# **Avis délibéré de l’Autorité environnementale sur le projet de forage géothermique profond sur la commune de Saint-Pierre-Roche (63)**

**n°Ae : 2020-69**

Avis délibéré n° 2020–69 adopté lors de la séance du 20 janvier 2021

Figure 3 : Plan de masse, exemple de plateforme de forage et vue schématisée des têtes de puits à l'issue de la phase exploratoire après forage (Source : dossier)

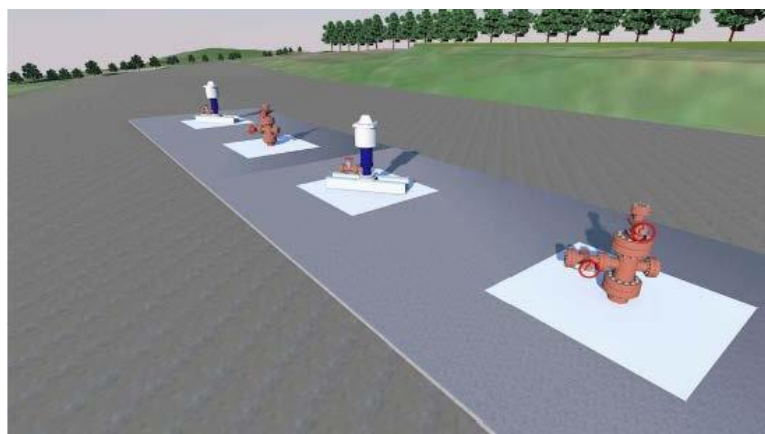
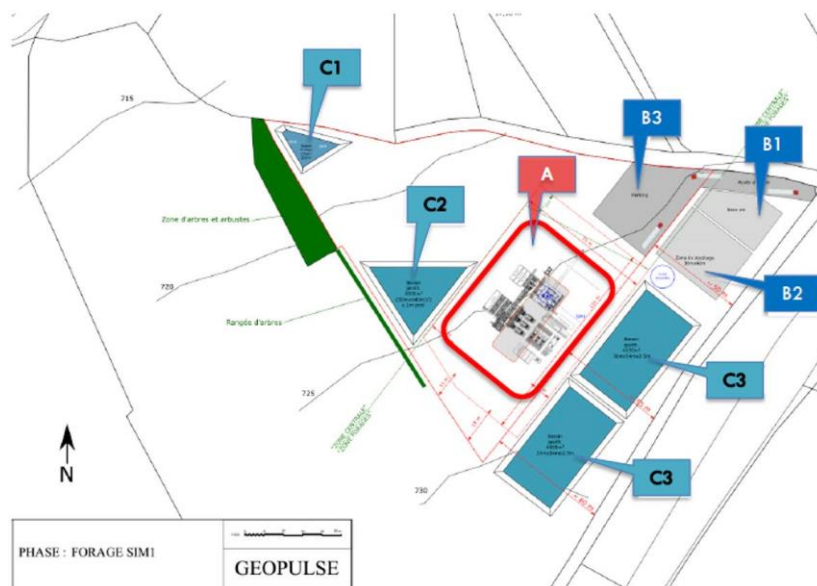
Il serait par ailleurs utile de préciser et de justifier la capacité de la cave destinée à stocker temporairement le fluide géothermal, en cas de fuite.

Figure 4 : Principe du raccordement électrique

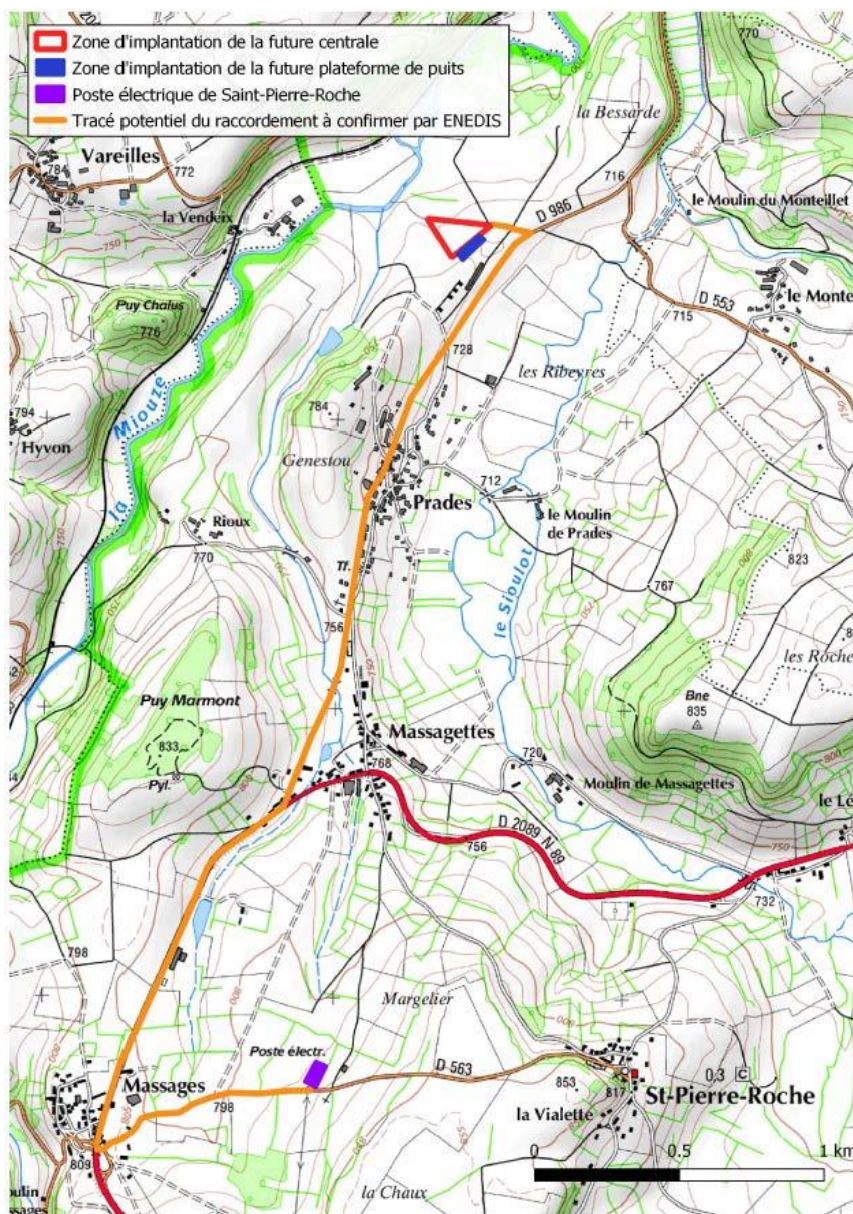
Concernant le raccordement au réseau électrique, il est indiqué que celui-ci se fera via le poste de « Saint-Pierre-Roche », situé au lieu-dit « Massages », à 3 km au sud du projet. Le tracé n'est pas défini précisément mais il est indiqué que celui-ci pourrait être en souterrain et qu'un raccordement le long des routes et chemins sera privilégié. Un tracé potentiel est fourni dans le dossier (cf. figure 4 page suivante).

Les éléments fournis concernant la phase d'exploitation sont ainsi nettement insuffisants. Pour justifier le choix d'une description sommaire des installations et de leurs incidences, le dossier indique que « *la décision d'exploiter sera [...] décidée à l'issue du 1<sup>er</sup> forage et les études de détail pour l'exploitation seront enclenchées à ce moment-là* » et qu'en conséquence « *le présent dossier ne concerne que les travaux miniers* ».

Aucun élément n'est fourni concernant les incidences du raccordement au poste électrique. Malgré les incertitudes sur le tracé définitif, une analyse des incidences du tracé actuellement envisagé devrait être présentée. L'étude d'impact pourra devoir être actualisée en cas de modification du tracé ou des caractéristiques du raccordement ou si des travaux au sein du poste électrique se révélaient nécessaires. Le tracé pourra devoir être revu le cas échéant pour minimiser les incidences prévisibles dans le cadre d'une démarche éviter, réduire, compenser.

***L'Ae recommande de faire porter l'étude d'impact sur le projet d'ensemble comprenant la réalisation des forages exploratoires, la construction de la centrale de production électrique, le raccordement au réseau électrique et le fonctionnement de l'installation de production.***

***L'Ae recommande de préciser les incidences potentielles du projet sur la biodiversité liées au raccordement au poste de transformation électrique de « Saint-Pierre-Roche ».***
